Notitie / Memo

HaskoningDHV Nederland B.V.
Water

Aan: Provincie Gelderland
Van: [REDACTED]
Datum: 27 februari 2019
Kopie:
Ons kenmerk: BF5717WATNT1806131116
Classificatie: Project gerelateerd

Onderwerp: Watertoets – RTG-terrein Valburg inclusief ontsluitingsweg

Figuur 6 Aansluiting ontsluitingsweg / Reethsestraat

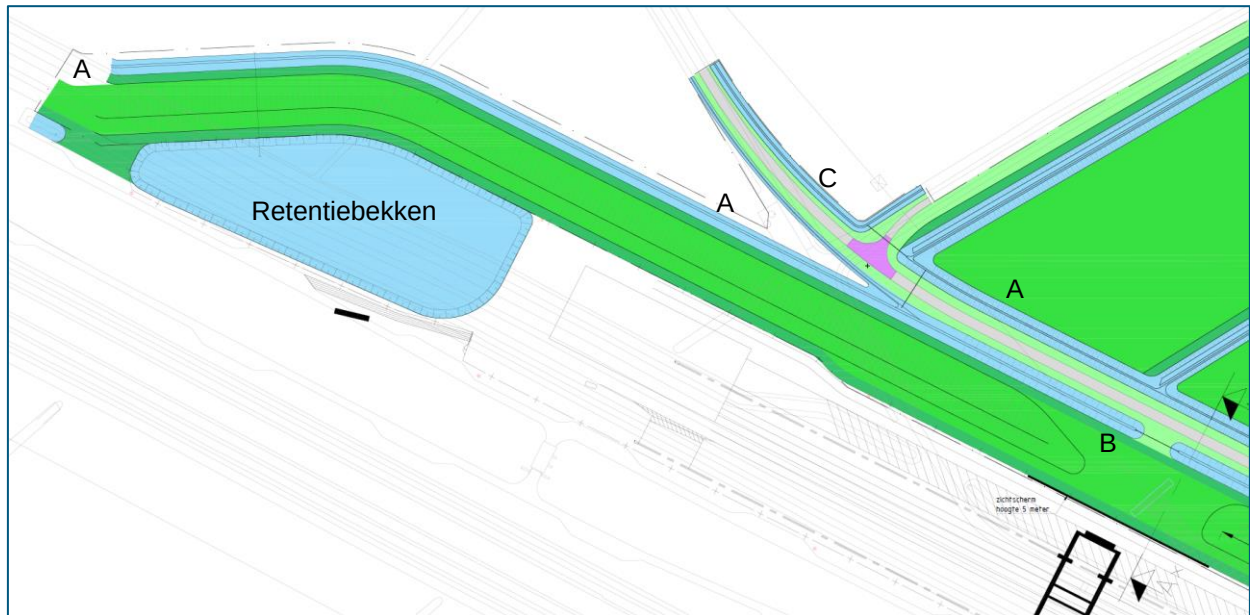
Op de kaart van het huidige watersysteem is te zien dat twee watergangen niet verbonden zijn (zie oranje cirkel) ter hoogte van de toekomstige aansluiting ontsluitingsweg / Reethsestraat.

Een verbinding heeft de voorkeur, wel moet er worden gekeken naar de ligging van kabels en leidingen. Op deze locatie ligt waarschijnlijk een (gas)leiding.

Er bestaan wel reeds andere verbindingen via een aantal B watergangen binnen peilvak OVB136, deze geprojecteerde aanvullende verbinding zal daardoor onder de dagelijkse omstandigheden weinig impact hebben. Vanuit hydrologisch oogpunt zou een verbinding wenselijk zijn, gezien het watersysteem hier robuuster van wordt. Zowel in aanvoer situaties (o.a. meer mogelijkheden voor sturing, bijvoorbeeld water richting Valburg) als afvoer (nieuwe verbinding is hydraulisch optimaler (i.e. minder bochten/opstuwing dan de bovenstroomse B watergangen, en wederom meer sturingsmogelijkheden om water of onder het spoor te voeren via de duiker of parallel langs het spoor richting Valburg).

In het ontwerp is langs de noordzijde van de Reethsestraat een doorgaande A-watergang opgenomen.

Figuur B1.1 Ontsluitingsweg vanaf railterminal tot aan de aansluiting op de Rijksweg Zuid

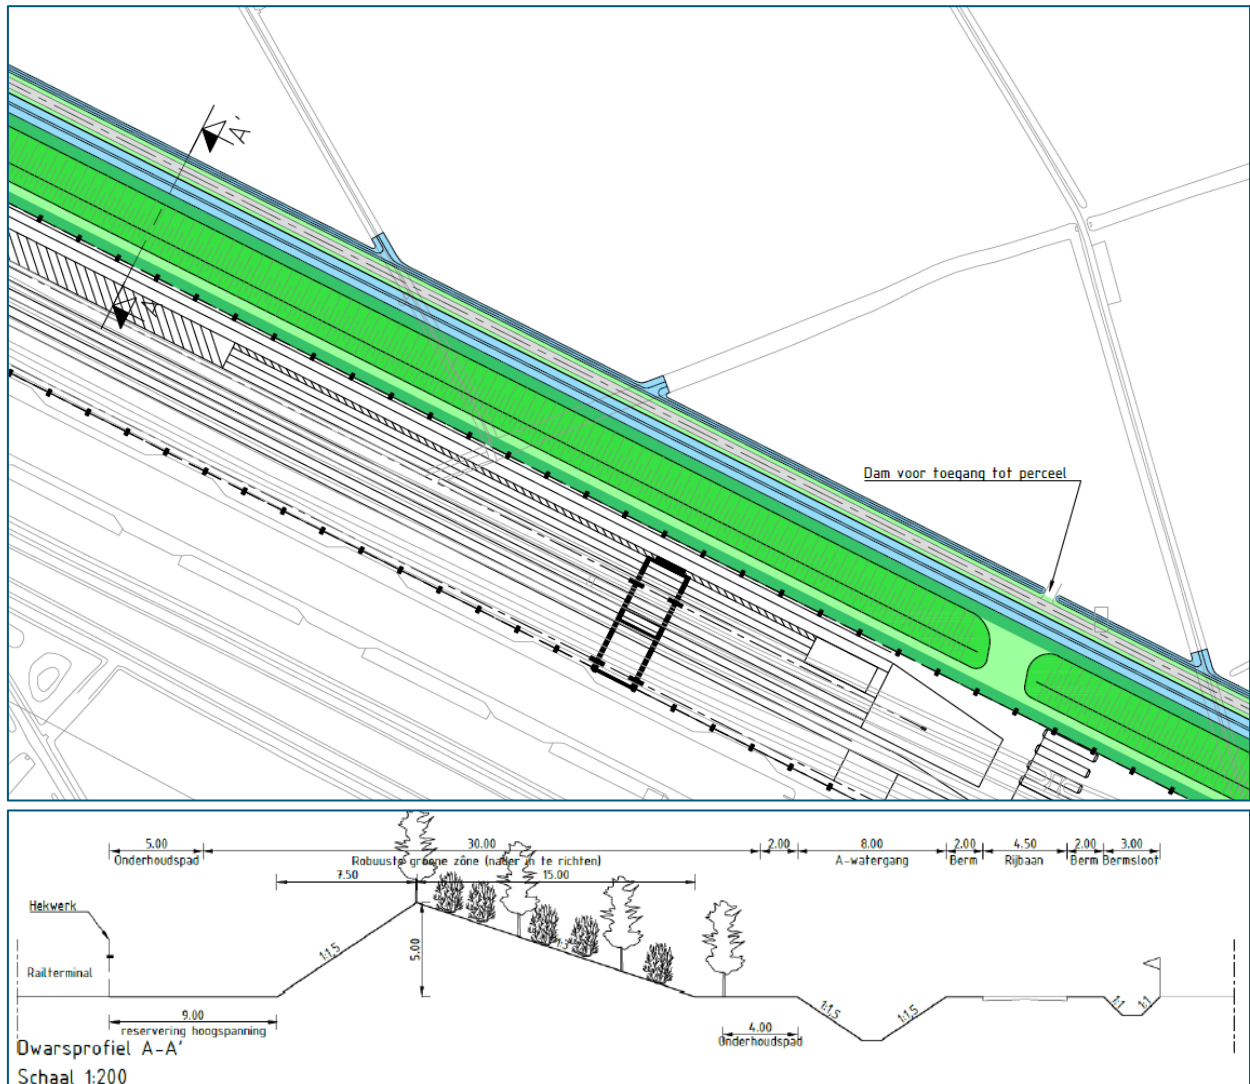
Ten noorden van de grondwal ligt een C-watergang die de afwaterende functie voor de noordelijk gelegen percelen moet waarborgen. **Aandachtspunt: is dit profiel afdoende?**

De huidige stuw in de A-watergang dient gehandhaafd te blijven. **Aandachtspunt: de nieuwe watergangen kruisen ook de peilscheiding en dienen ook voorzien te worden van een peilregulerend kunstwerk.**

Figuur B1.2 Nieuwe ligging Reethsestraat ter hoogte van terminal

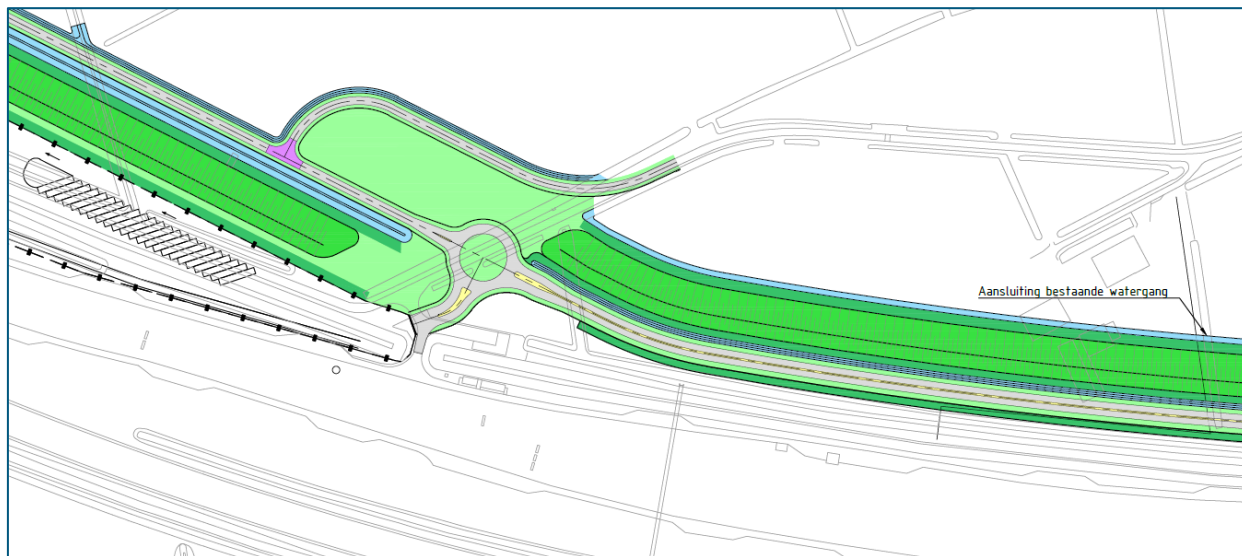
Ten noorden van Reethsestraat komt een C-watgang die de afwaterende functie voor de noordelijk gelegen percelen moet waarborgen. **Aandachtspunt: is dit profiel afdoende?**

Figuur B1.3 Aansluiting ontsluitingsweg / Reethsestraat

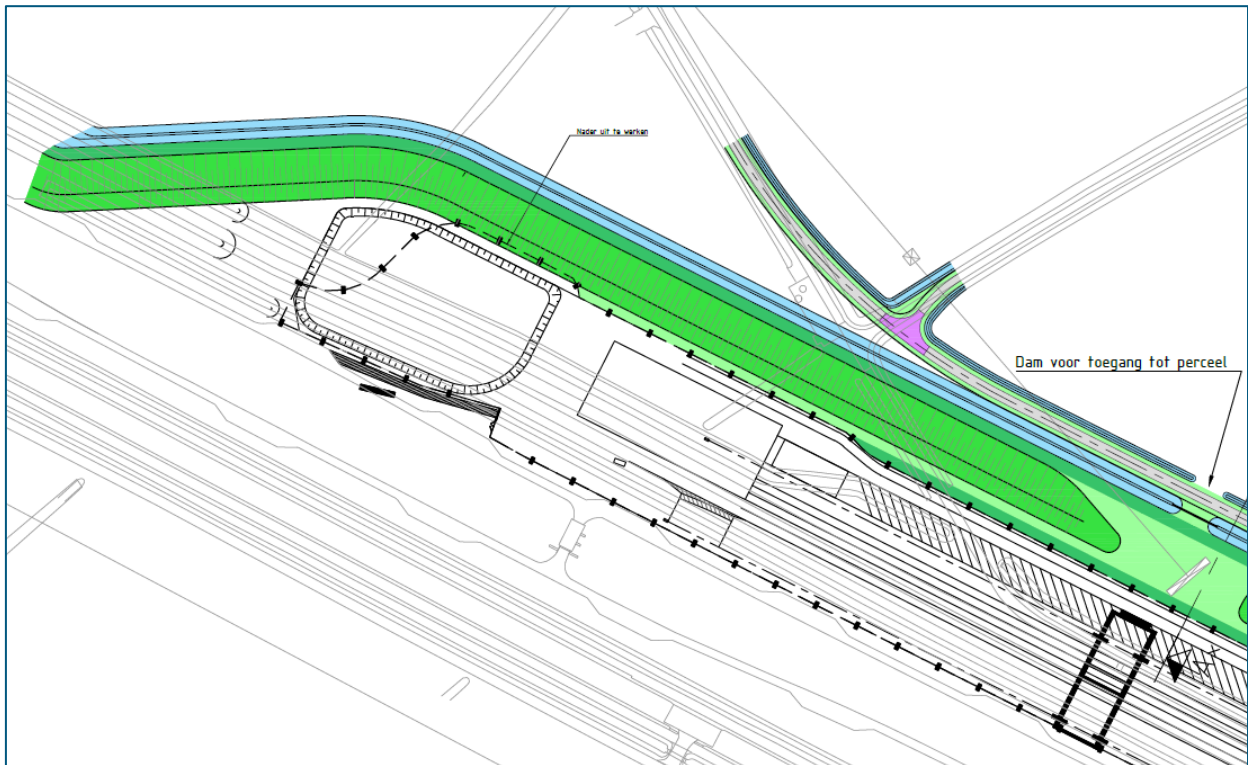
Aandachtspunt: *het handhaven van deze waterscheiding is nog niet verwerkt in het ontwerp en de bestaande A-watergang tussen het spoor en de ontsluitingsweg dient verbonden te worden met de A-watergang ten noorden van de Reethsestraat. Dit geldt ook voor de nieuwe watergangen vanuit het oosten.*

De huidige stuw in de A-watergang dient gehandhaafd te blijven. **Aandachtspunt:** *de nieuwe watergangen kruisen ook de peilscheiding en dienen ook voorzien te worden van een peilregulerend kunstwerk.*

Figuur B1.4 Ontwerp westzijde terminal

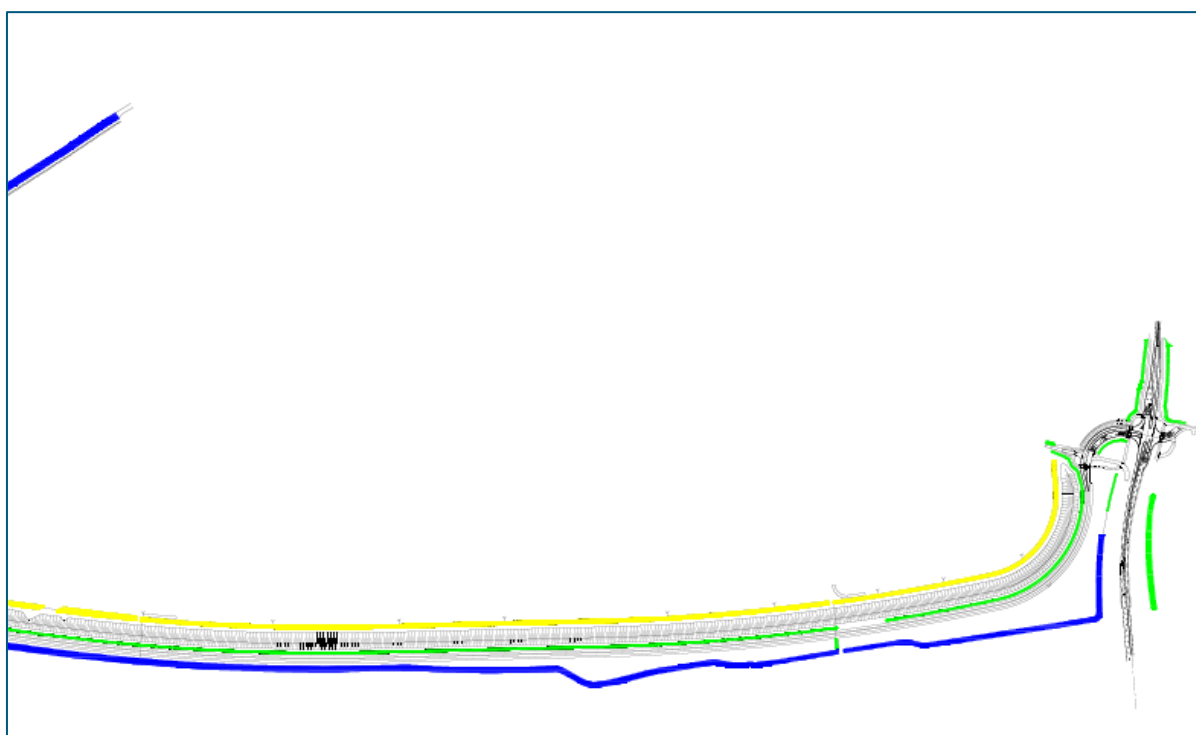
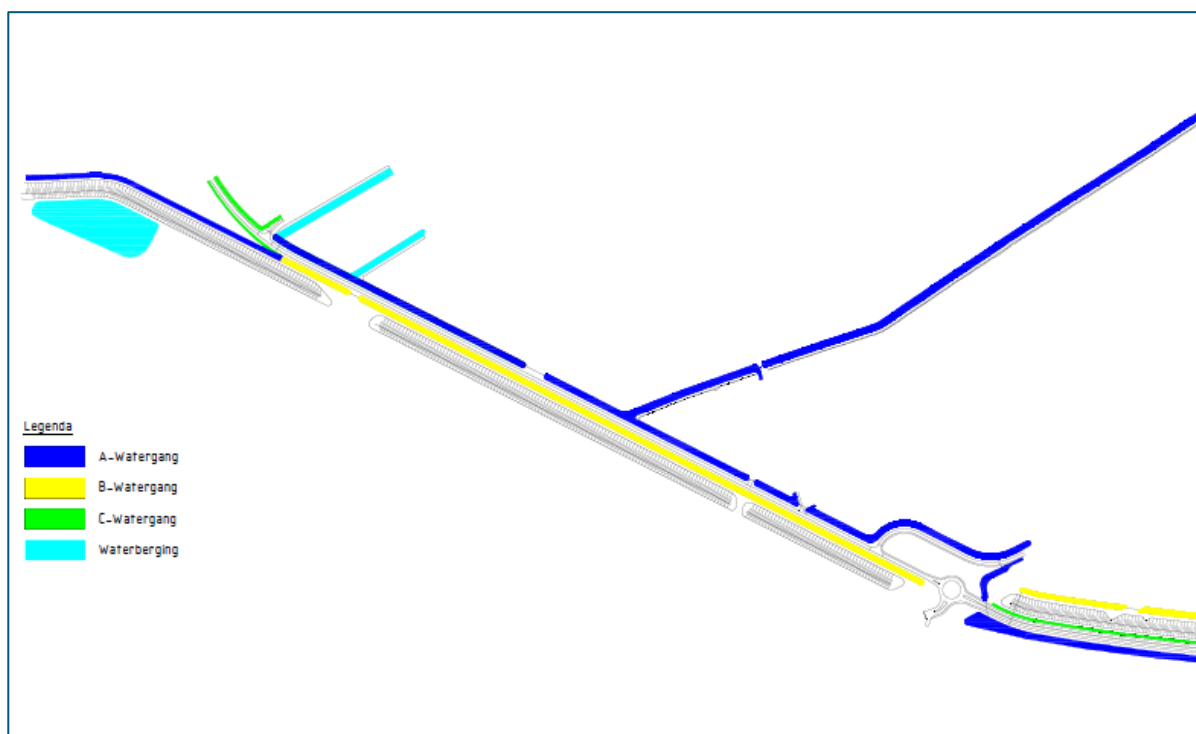
Aandachtspunt: de C-watergang ten noorden van de Reethsestraat dient een goede aansluiting te krijgen met het hoofdwatersysteem.

Aandachtspunt: de C-watergang tussen spoor en huidige Reethsestraat met een functie als bluswatervoorziening vervalt ter hoogte van de terminal. Deze watergang begint dus in de plansituatie ten westen van de terminal en zal verbonden moeten worden/blijven met de A-watergang. Kan de nieuwe A-watergang de functie van bluswatervoorziening ter hoogte van de terminal vervullen?
